改善箇所説明図

改善の内容

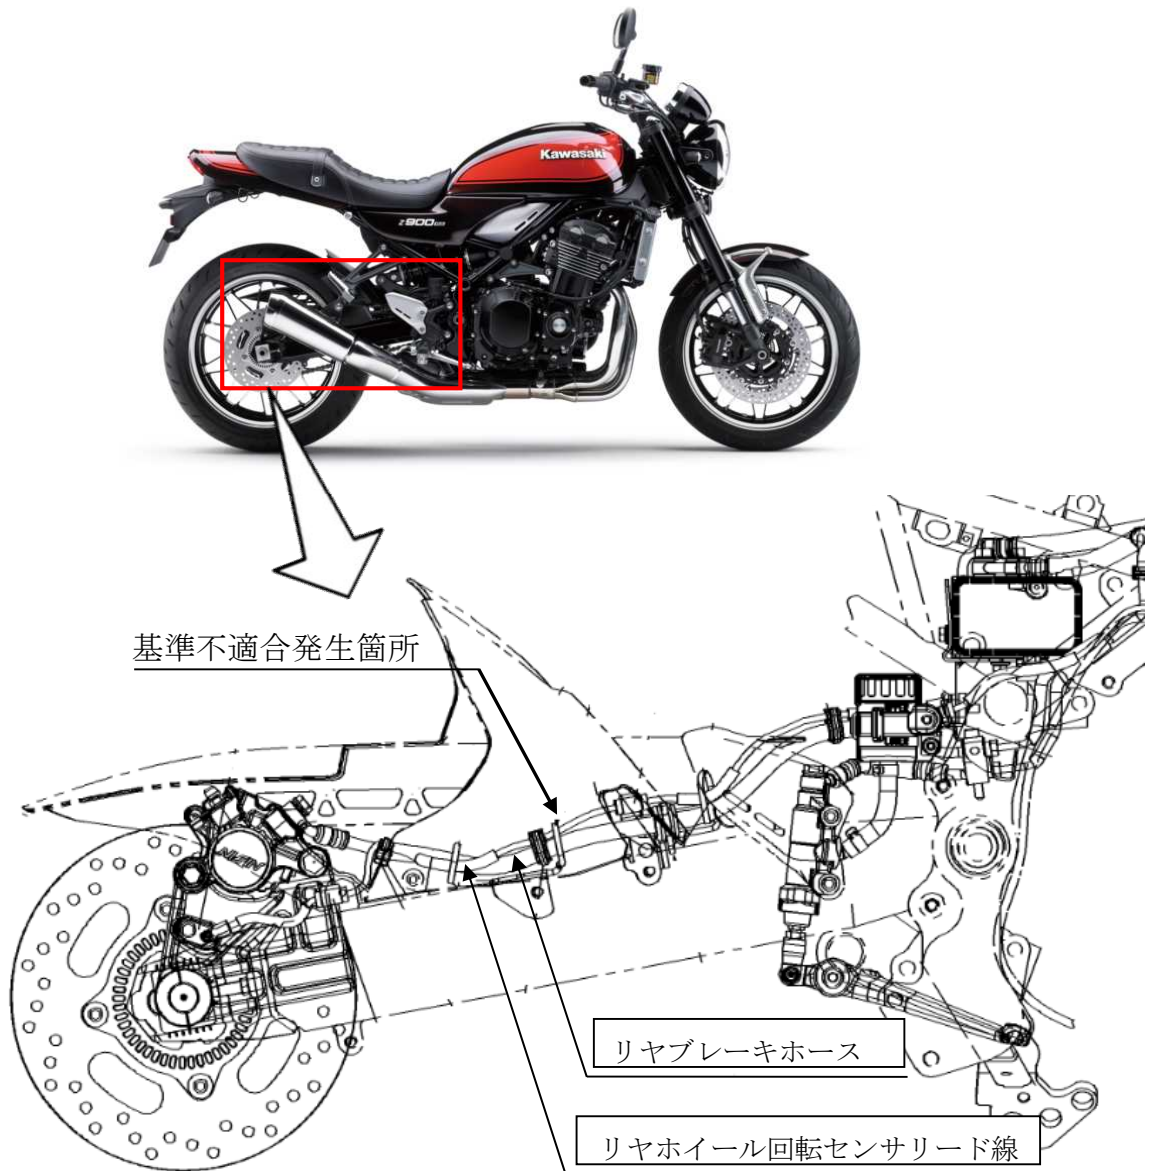
リヤブレーキホース及びリヤホイール回転センサリード線の配策作業指示が不適切なため、リヤブレーキホース及びリヤホイール回転センサリード線がリヤタイヤと接触することがある。そのため、そのままの状態で使用を続けると、リヤブレーキホース及びリヤホイール回転センサリード線が損傷し、最悪の場合、ブレーキ液が漏れて制動力が低下するおそれがある、または、速度計が正しく表示されず、ABSインジケータライトが点灯するとともに、ABSが作動しなくなるおそれがある。

全車両、リヤブレーキホース及びリヤホイール回転センサリード線の配策を点検し、配策が誤っている場合は、正しく配策する。なお、リヤブレーキホース、または、リヤホイール回転センサリード線が損傷している場合は、それぞれ新品に交換する。
